## Technische Änderung des Gehäuses der FrontCom® Micro

Nummer der Produktänderungsmitsellung: PCN-PB47-20230103-00-A

#### Ausgangsversion:

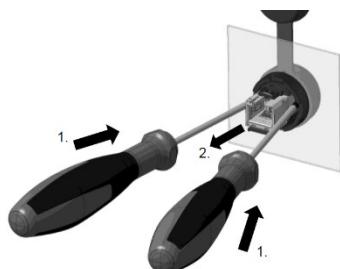
Die Montage des Einsatzes in das Gehäuse der FrontCom® Micro erfolgt von der Seite ohne Schutzkappe. Die Demontage des Einsatzes erfolgt ebenfalls zu dieser Seite, in dem man mit zwei Schraubendrehen die Halteklemmen zur Seite weg biegt und den Einsatz hinauszieht. Die Schnittstelle kann bei einer Wandstärke von 1-3 mm montiert werden.

#### Geänderte Version:

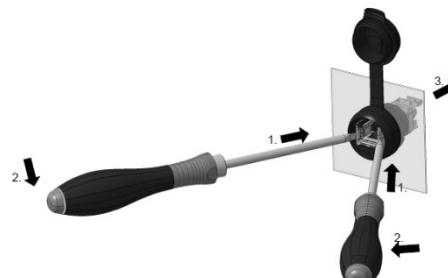
Das Design auf Seite der Schutzkappe einschließlich der Art der Verrastung des Einsatzes wurde angepasst. Die Montage des Einsatzes erfolgt weiterhin von der Seite ohne Schutzkappe, jedoch erfolgt die Demontage nun von der Seite der Schutzkappe. Von dort muss man wie gehabt mit zwei Schraubendrehen die Halteklemmen zur Seite weg biegen und kann den Einsatz nach hinten rausdrücken. Ebenso wurde das Befestigungsgewinde verlängert, welches nun die Montage bei einer Wandstärke von 1-5 mm ermöglicht.

Die geänderte Version bietet einen festeren Sitz des Einsatzes in dem Gehäuse. Die Demontageart ist für den Anwender einfacher zu handhaben. Die Gewindeverlängerung ermöglicht einen vielseitigeren Einsatz.
